改善箇所説明図

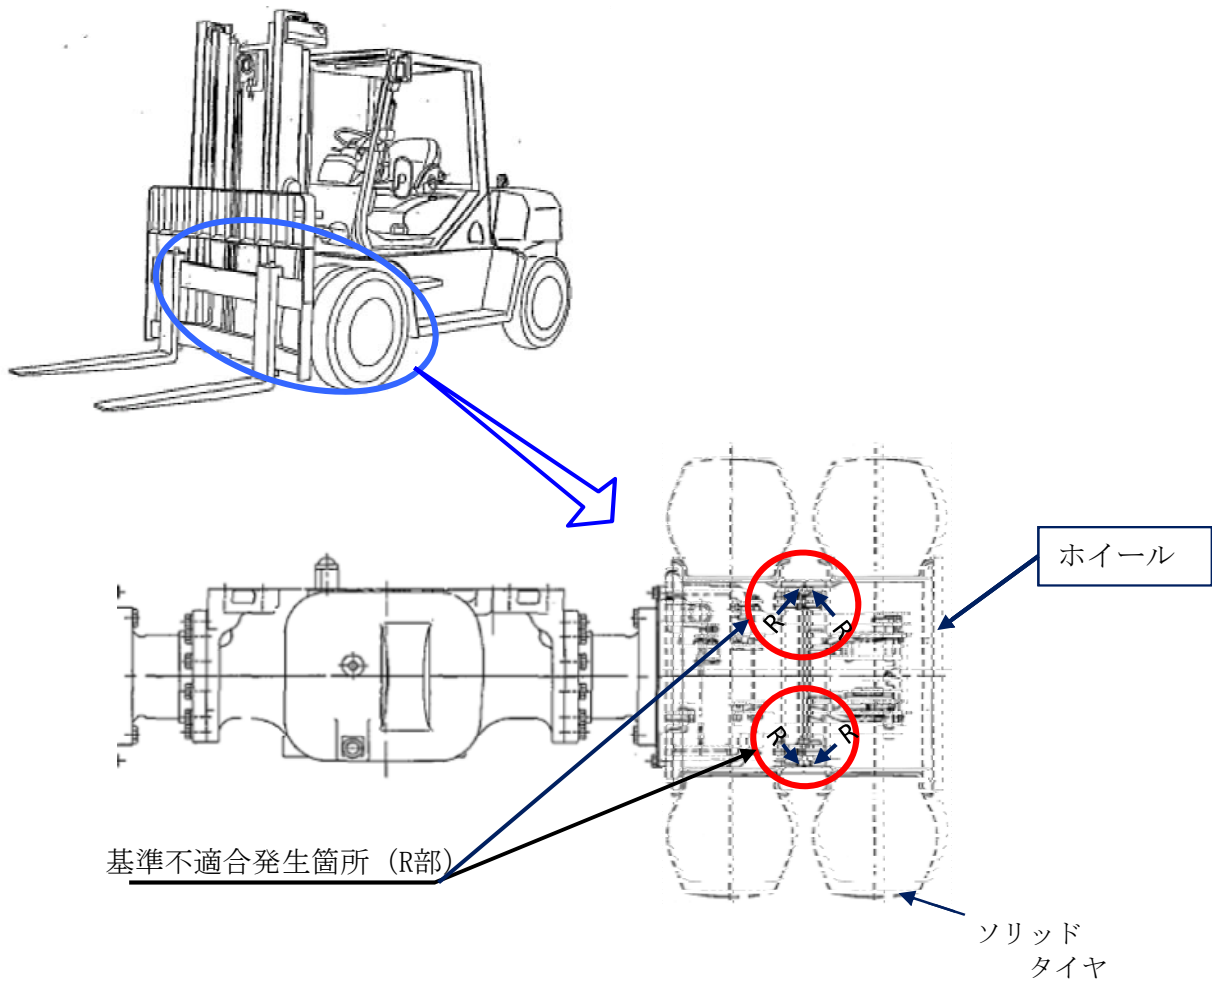
ソリッドタイヤを装着した車両において、前輪ホイールの強度が不足しているため、当該ホイールに亀裂が発生するものがある。そのため、そのままの状態で使用を続けると、前輪ホイールが損傷し、最悪の場合、前輪が脱落し走行不能となるおそれがある。

全車両、前輪ホイールを対策品に交換する。

前輪ホイール（左右）に白ペイントを塗布する。

白ペイント塗布
